Aufstellung des Bebauungsplanes 297 –südlich Patternhof -

Beteiligung der Behörden und sonstigen Träger öffentlicher Belange

**Aufstellung des Bebauungsplanes Nr. 297
„Eschweiler, südlich Patternhof“**

Offenlage des Bebauungsplanes 297 - Südlich Patternhof -

Kampfmittelbeseitigungsdienst (KBD) / Luftbildauswertung
Eschweiler, Bebauungsplan 297 - Südlich Patternhof

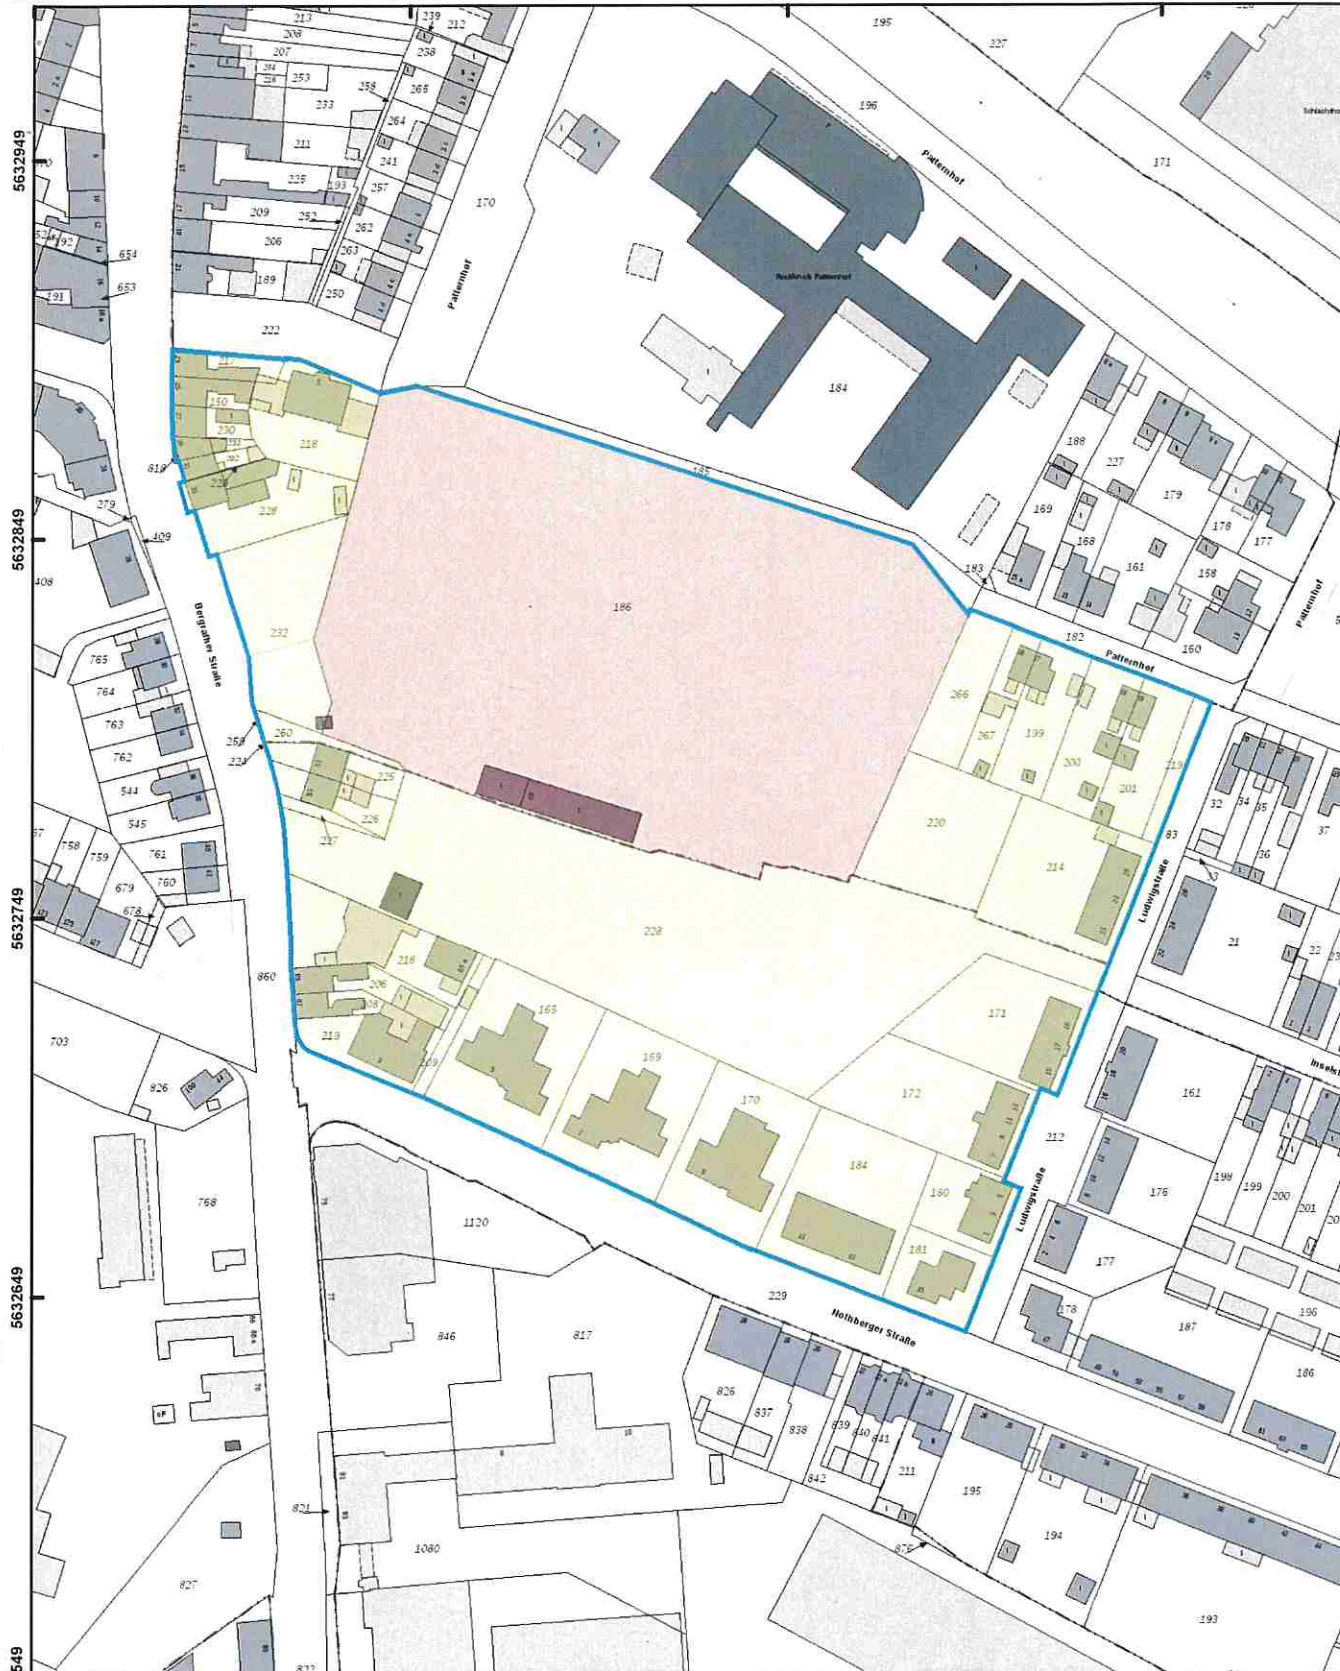
Luftbilder aus den Jahren 1939 - 1945 und andere historische Unterlagen liefern Hinweise auf vermehrte Bodenkampfhandlungen. **Ich empfehle eine Überprüfung der zu überbauenden Fläche auf Kampfmittel im ausgewiesenen Bereich der beigefügten Karte.** Die Beauftragung der Überprüfung erfolgt über das Formular Antrag auf Kampfmitteluntersuchung auf unserer Internetseite¹.

Sofern es nach 1945 Aufschüttungen gegeben hat, sind diese bis auf das Geländeniveau von 1945 abzuschleifen. Zur Festlegung des abzuschleifenden Bereichs und der weiteren Vorgehensweise wird um Terminabsprache für einen Ortstermin gebeten. Verwenden Sie dazu ebenfalls das Formular Antrag auf Kampfmitteluntersuchung.

Erfolgen Erdarbeiten mit erheblichen mechanischen Belastungen wie Rammarbeiten, Pfahlgründungen, Verbauarbeiten etc. empfehle ich zusätzlich eine Sicherheitsdetektion. Beachten Sie in diesem Fall auf unserer Internetseite das Merkblatt für Baugrundeingriffe.

1 Lageplan

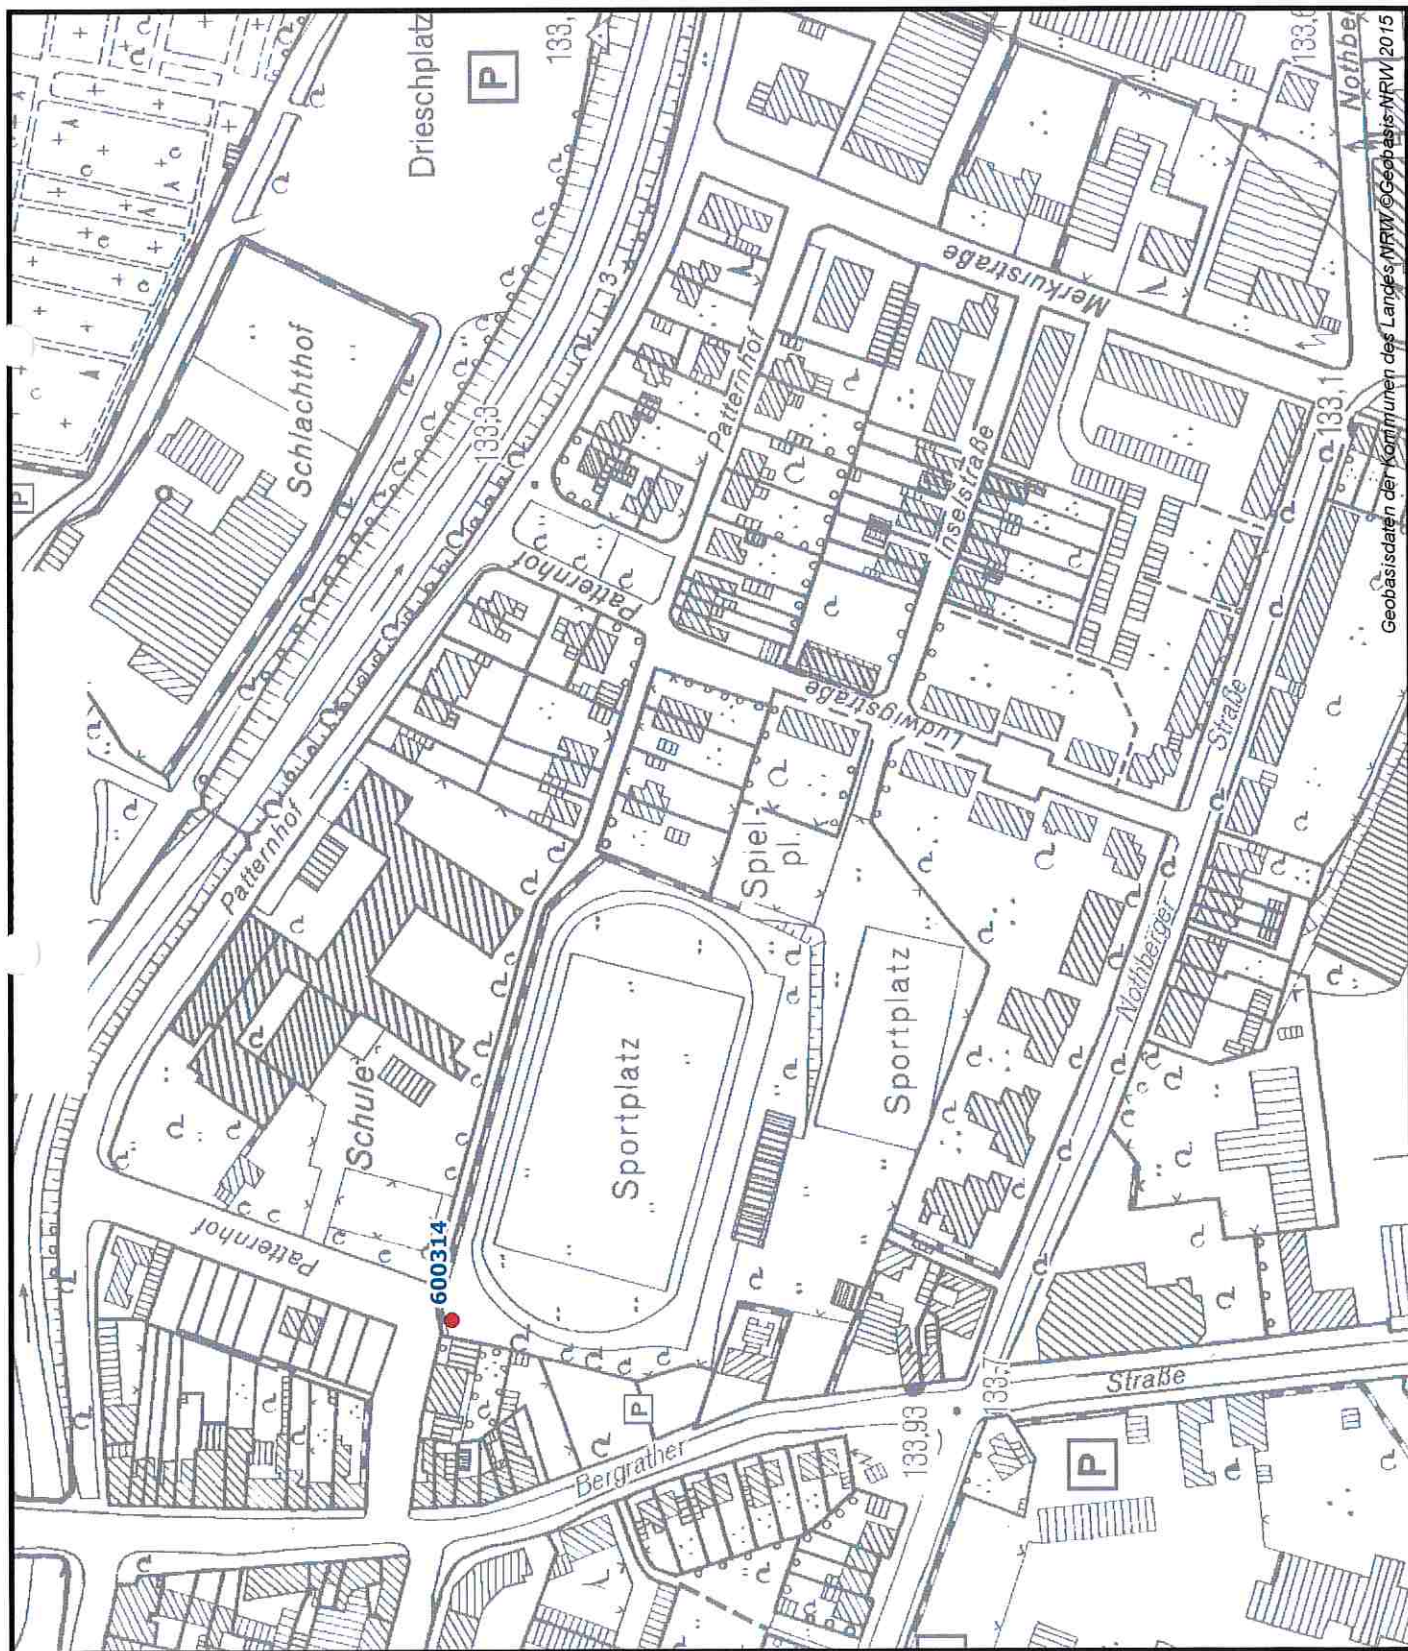
wie Sie aus dem beiliegenden Lageplan ersehen können, befinden sich im o. g. Plangebiet aktive oder inaktive Grundwassermessstellen. Aktive Grundwassermessstellen sind notwendige Instrumente der Gewässerunterhaltung nach § 91 Wasserhaushaltsgesetz. Daher ist ihre Zugänglichkeit und ihr Bestand dauerhaft zu wahren. Des weiteren weisen wir darauf hin, dass inaktive Grundwassermessstellen, die nicht zurückgebaut und verfüllt worden sind, die Tragfähigkeit des Baugrundes beeinflussen können. Sollte innerhalb eines 200 m Korridors der Baumaßnahme eine Grundwassermessstelle liegen, dann ist zum Zwecke der Einweisung vor Beginn der Maßnahme mit der zuständigen Ansprechpartnerin Frau Lenkenhoff, Abteilung Grundwasser, Tel.-Nr.: 02271/88-1294, Mail: petra.lenkenhoff@erftverband.de Kontakt aufzunehmen.

Bei der Detailplanung ist zu berücksichtigen, dass im Bereich des Plangebietes flurnahe Grundwasserstände auftreten.

die hohen Grundwasserstände wurden berücksichtigt, daher bestehen aus wasserwirtschaftlicher Sicht seitens des Erftverbandes keine Bedenken.
